ons kenmerk : 16.10002-ED-U2021-
uw brief d.d. : 15 juli 2016 (datum ontvangst aanvraag)
uw kenmerk :
behandeld door : Cluster vergunningen
doorkiesnummer : 0117-457000
onderwerp : Ontwerp omgevingsvergunning fase 1
bijlage(n) : Diversen

De aanvraag gaat over Boulevard de Wielingen 34/Kievitenlaan 1 te Cadzand-Bad. **Het betreft een gefaseerde aanvraag (fase 1).** Uw aanvraag is geregistreerd onder nummer U1-2016167. In deze brief informeren wij u over de beslissing die wij op deze aanvraag hebben genomen.

Overwegingen (behorende bij omgevingsvergunning U1-2016167).

Omgevingsvergunning
handelen in strijd met regels ruimtelijke ordening ten behoeve van een
‘Gemakswinkel, Boulevard de Wielingen 34 e.o.
te Cadzand-Bad’
(identificatienummer: NL.IMRO.1714.ogbouldewiel34cdz-ON01)

Figuur 6 | Knelpunten rijcurve-analyse.

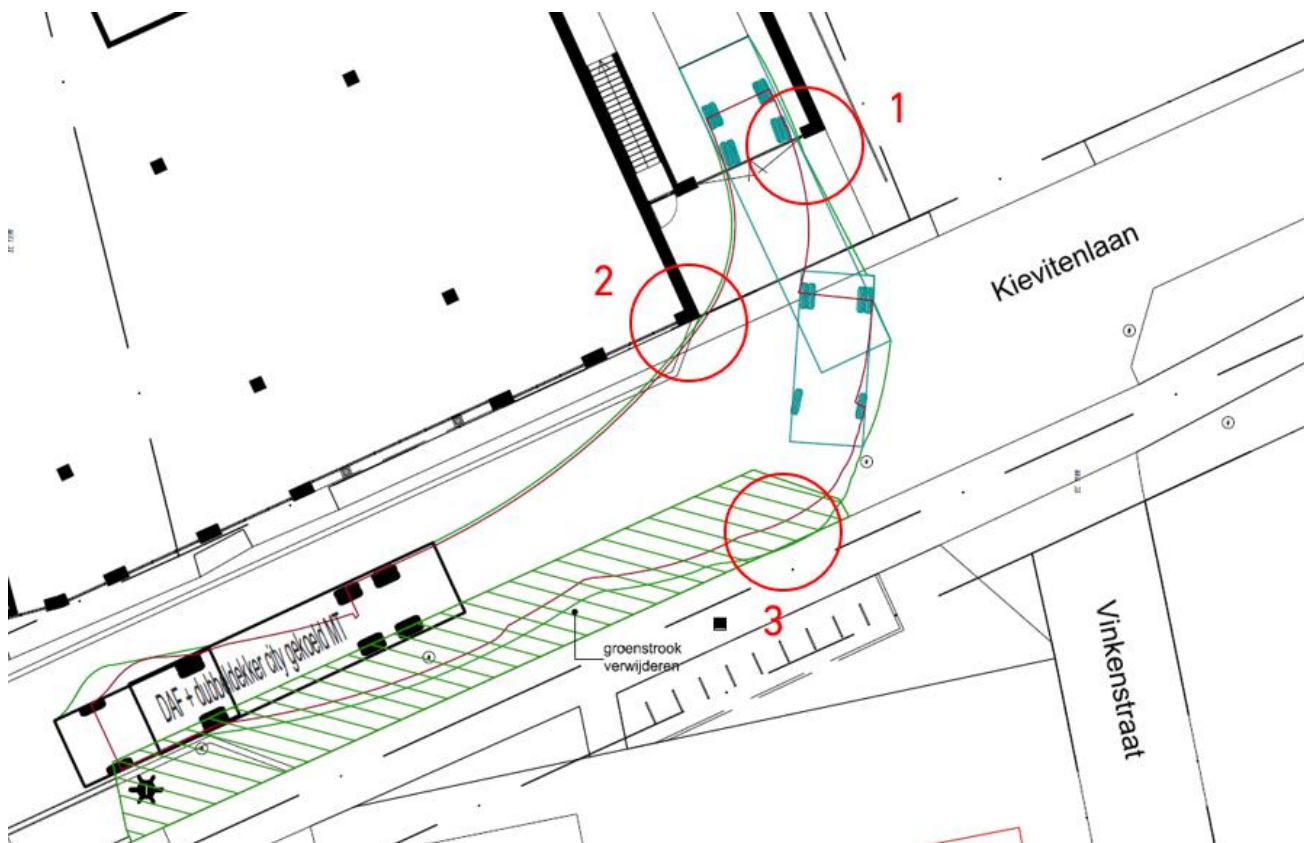
In de rijcurvesimulatie zien we meerdere knelpunten die de haalbaarheid van het ontwerp in de weg zitten. In figuur 6 is de rijcurvesimulatie weergegeven, met daarop de locatie van de knelpunten aangegeven. Onder de figuur lichten we de knelpunten toe.

We zien dat er bij het opstellen van de rijcurve-analyse met een aantal zaken geen rekening is gehouden. Zo is er geen rekening gehouden met schuwafstand, de afstand tussen het voertuig en de omgeving waar een chauffeur rekening mee houdt tijdens het besturen van het voertuig. In de rijcurve is te zien dat het voertuig onrealistisch dicht bij de bebouwing komt.

Daarnaast is de simulatie uitgegaan van de bestaande grens tussen de groenstrook en het voetpad. De groenstrook heeft een belangrijke functie, namelijk het beschermen van kwetsbare voetgangers. Als de groenstrook wordt verwijderd ten behoeve van de bevoorrading verdwijnt de beschermende werking van de buffer. Er ontstaat dan één groot verhardingsvlak van bijna tien meter breed. Daardoor ontstaat de kans dat er geparkeerd wordt op de brede verharding, waardoor het in- of uitrijden belemmerd wordt. Ook is er dan voor voetgangers geen aparte ruimte meer in het straatprofiel waardoor ze niet beschermd zijn.

Figuur 7 | Rijcurvesimulatie Juust.

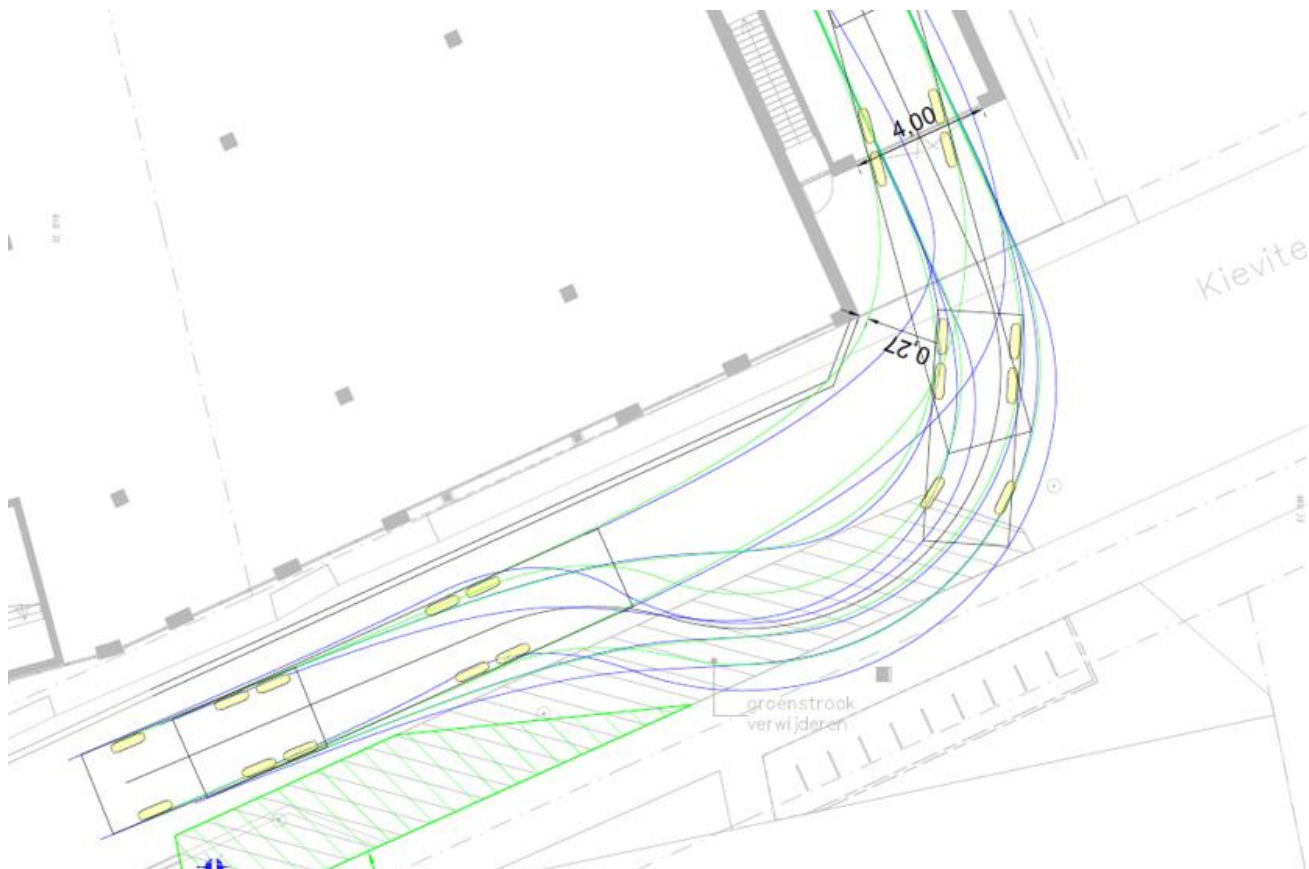
Als er wel rekening gehouden wordt met de eerder genoemde schuwafstand, is het gevolg dat er meer ruimte benodigd is voor de manoeuvres van het voertuig. Als controle daarvan hebben we een tweede rijcurvesimulatie uitgevoerd op basis van de situatietekening, om te analyseren of er nog andere mogelijkheden bestaan. Een uitgangspunt hierbij was dat er rekening gehouden werd met een schuwafstand tot randen van de bebouwing. In figuur 7 is deze rijcurvesimulatie weergegeven.

Figuur 10 | Rijcurvesimulatie uitrijden Vinkenstraat – Leeuwerikenlaan.

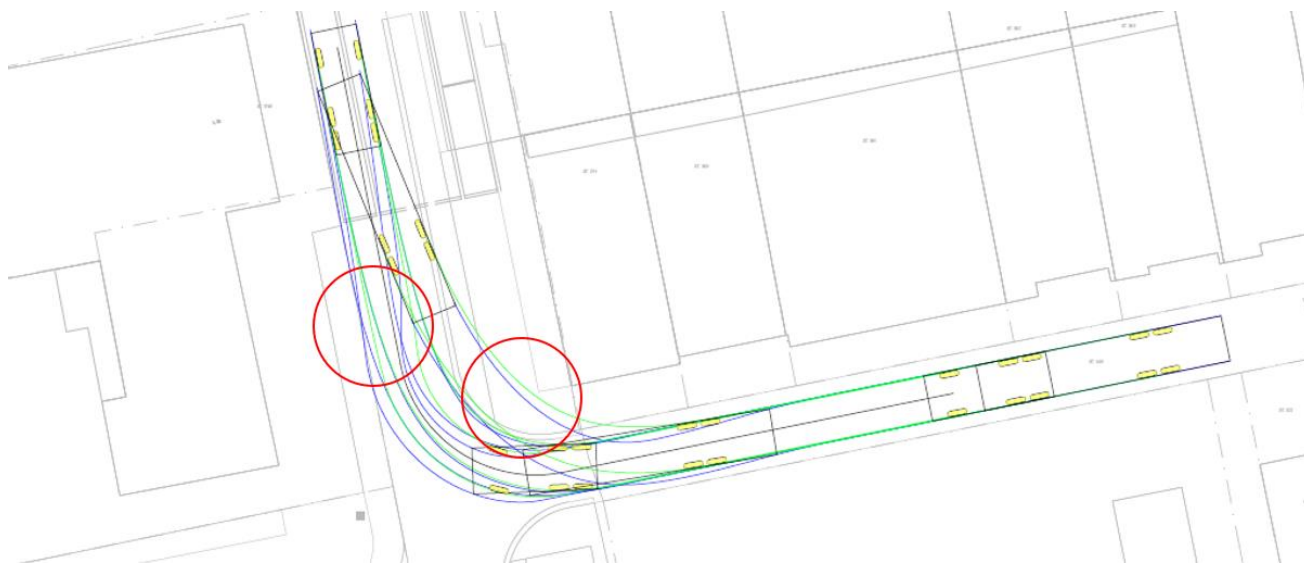
Te zien is dat de vrachtwagen niet binnen de grenzen van de rijbaan blijft tijdens het nemen van de bocht en dat de vrachtwagen ver over het trottoir rijdt in de binnenbocht. Door geparkeerde voertuigen is de beschikbare ruimte nog beperkter. In figuur 11 is de straat weergegeven en is te zien dat er voertuigen deels in de benodigde ruimte staan.

Figuur 14 | In te korten groenstrook op de Kievitenlaan.

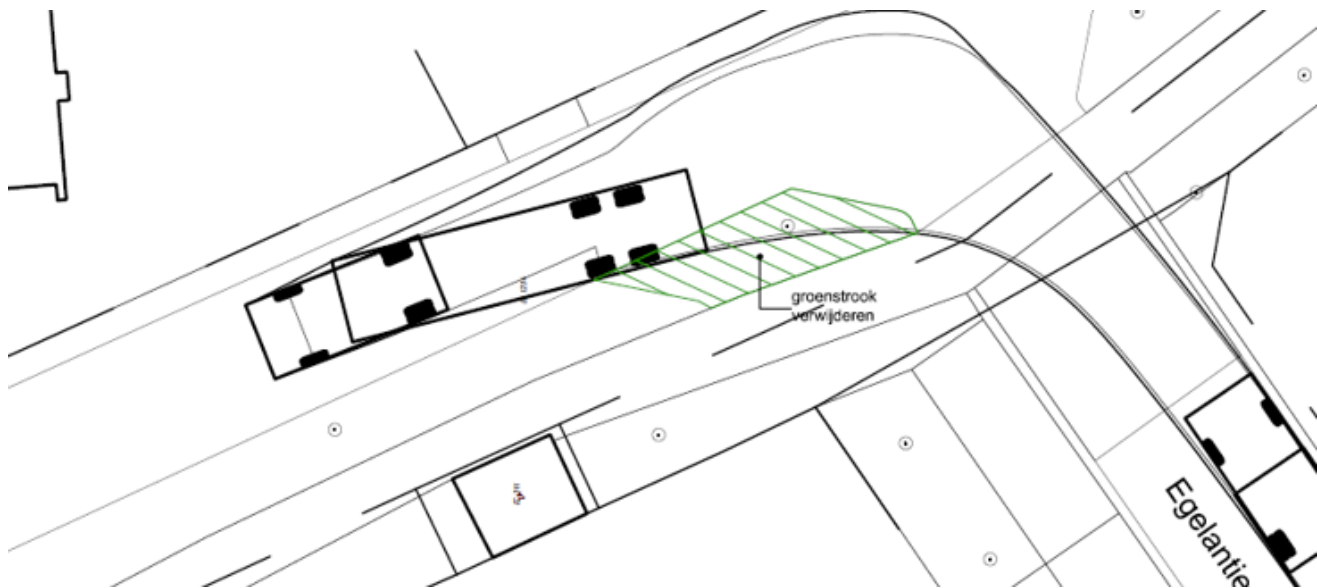
De overgebleven ruimte is te krap voor autoverkeer om te passeren, maar voor fietsers is dit voldoende. Autoverkeer heeft daarnaast de mogelijkheid om via de Egelantierlaan en Leeuwerikenlaan te rijden. De benodigde aanpassingen aan de openbare ruimte beperken zich tot het inkorten van de groenstrook op het kruispunt tussen de Kievitenlaan en Egelantierlaan. Dit is weergegeven in figuur 14.

We adviseren om het laden en lossen op straat te organiseren. Deze oplossing is inpasbaar met beperkte fysieke aanpassingen aan de openbare ruimte en is verkeerskundig acceptabel. Fietzers kunnen nog steeds passeren, en voor auto's is er een alternatieve route nabij. In de huidige situatie wordt voor omliggende horeca het laden en lossen ook op straat uitgevoerd. Er is risico op andere nadelen op de directe omgeving, zoals tijdelijke geluidsoverlast.
